About: FrieslandCampina Lattiz® 2.0 machine – New water inlet valve

Art. No.	Description
1008559	WATER INLET VALVE LATTIZ 2.0

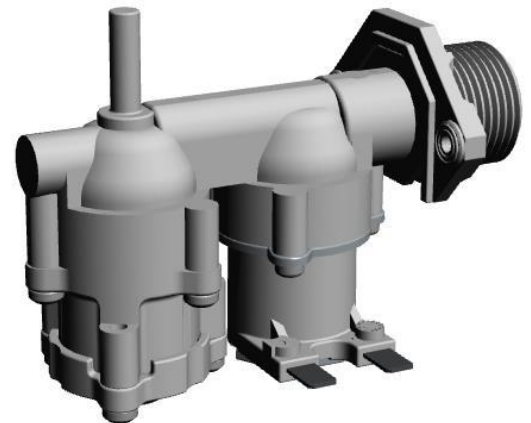
We would like to inform you that the water inlet valve of the Lattiz 2.0 machine is replaced. The new water inlet valve is equipped with a sieve in the inlet area and the non-return valve is repositioned in the outlet area.

- Equipped with a sieve in the inlet area
- Non-return valve is repositioned in the outlet area

This change is implemented from machine number **1032012003**:

This new water inlet valve is fully backwards compatible. Existing spare parts on stock (old version, same Art. No.) can still be used for all machines Lattiz 2.0. There is no need to replace the current water inlet valve, as it does not affect the functionality of the machine.

1008559 WATER INLAAT VENTIEL INCL. DRUKREGELAAR 2-WEG LATTIZ 2.0

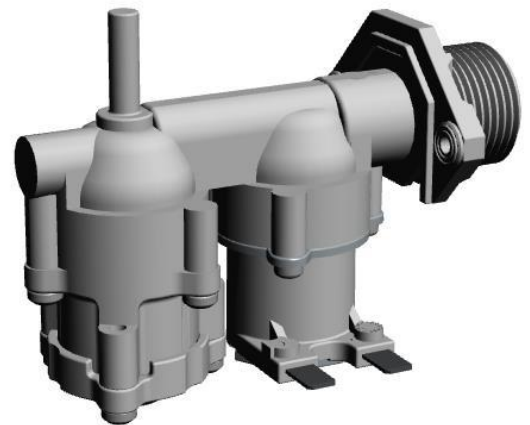
Bij deze willen we u informeren dat het waterinlaatventiel van de Lattiz 2.0 machine is vervangen. Het nieuwe waterinlaatventiel heeft een zeef in de inlaat en de ingebouwde non-return valve is verplaatst naar de uitlaat.

- Uitgevoerd met zeef aan inlaatzijde
- Non-return valve verplaatst van in- naar uitlaatzijde

Deze aanpassing is toegepast vanaf machines met serienummer **10320120037**.

Het nieuwe waterinlaatventiel is volledig backwards compatibel. Bestaande voorraad (oude versie, zelfde artikelnummer) kunnen gewoon gebruikt worden voor alle machines Lattiz 2.0. Er is geen noodzaak om het bestaande waterinlaatventiel te vervangen, dit heeft geen verdere invloed op de functionaliteit van de machine.

1008559 VALVE D'ENTRÉE D'EAU INCL. RÉGULATEUR DE PRESSION 2 VOIES LATTIZ 2.0

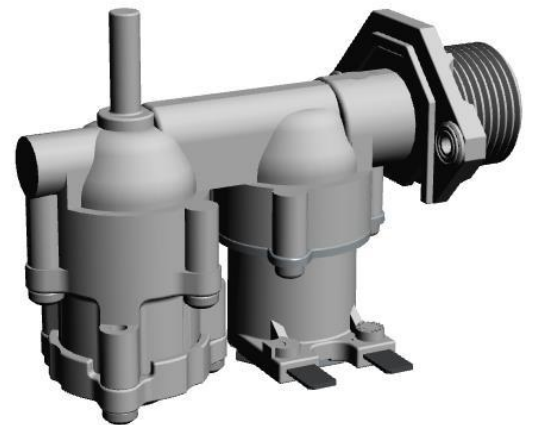
Nous souhaitons vous informer que la vanne d'arrivée d'eau de la machine Lattiz 2.0 a été remplacée. La nouvelle vanne d'entrée d'eau a une crépine dans l'entrée et le clapet anti-retour intégré a été déplacé vers la sortie.

- Équipé d'une crépine côté entrée
- Clapet anti-retour déplacé du côté entrée au côté sortie

Cet ajustement a été appliqué à partir de machines avec numéro de série **10320120037**.

La nouvelle vanne d'arrivée d'eau est entièrement rétro compatible. Le stock existant (ancienne version, même numéro d'article) peut juste être utilisé pour toutes les machines Lattiz 2.0. Il n'est pas nécessaire de remplacer la vanne d'entrée d'eau existante, cela n'a plus aucune influence sur la fonctionnalité de la machine.
